SOLICITATION AMENDMENT MODIFICATION DE L'INVITATION

Title - Sujet CCGS Samuel Risley refit 2014	
Solicitation No. - N° de l'invitation F2599-145028/A	Amendment No. - N° modif. 009
Client Reference No. - N° de référence du client F2599-145028	Date 2014-06-16
GETS Reference No. - N° de référence de SEAG PW-\$\$MD-018-24496	
File No. - N° de dossier 018md.F2599-145028	CCC No./N° CCC - FMS No./N° VME
Solicitation Closes - L'invitation prend fin at - à 02:00 PM on - le 2014-07-03	Time Zone Fuseau horaire Eastern Daylight Saving Time EDT
F.O.B. - F.A.B. Plant-Usine: <input type="checkbox"/> Destination: <input type="checkbox"/> Other-Autre: <input type="checkbox"/>	
Address Enquiries to: - Adresser toutes questions à: Vandal, Paul	Buyer Id - Id de l'acheteur 018md
Telephone No. - N° de téléphone (819) 956-0645 ()	FAX No. - N° de FAX (819) 956-0897
Destination - of Goods, Services, and Construction: Destination - des biens, services et construction:

Figure 4

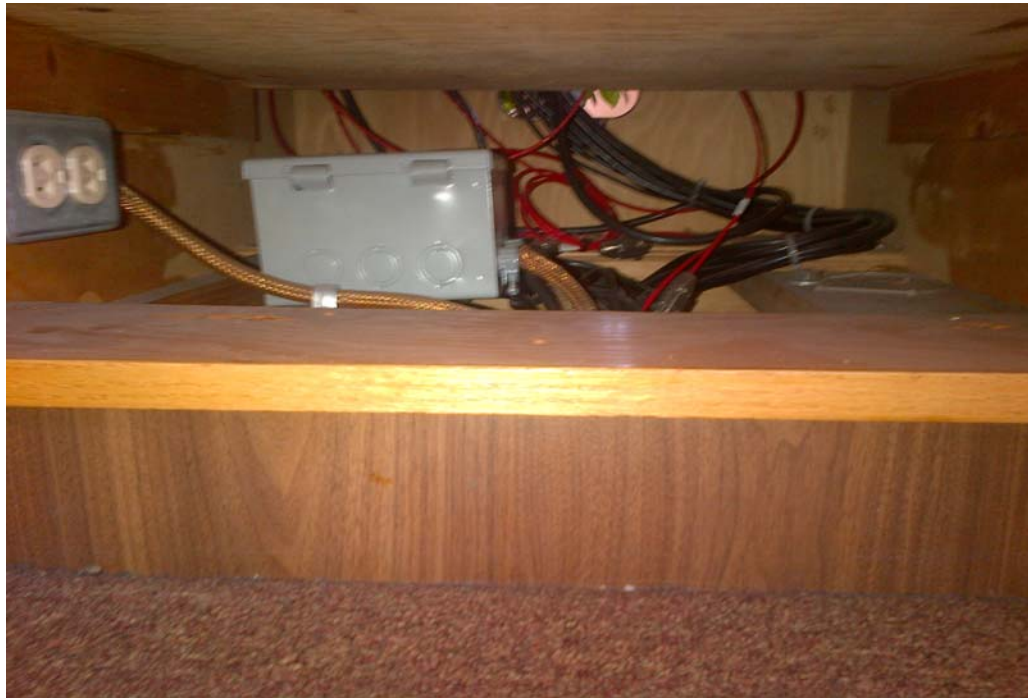
- d) Installer une nouvelle plinthe ou plateforme de console fournie par le gouvernement afin d'installer la nouvelle console de l'écran radar de tribord sur une base solide. La nouvelle plinthe ou plateforme de console doit être alignée à l'avant et à l'arrière.
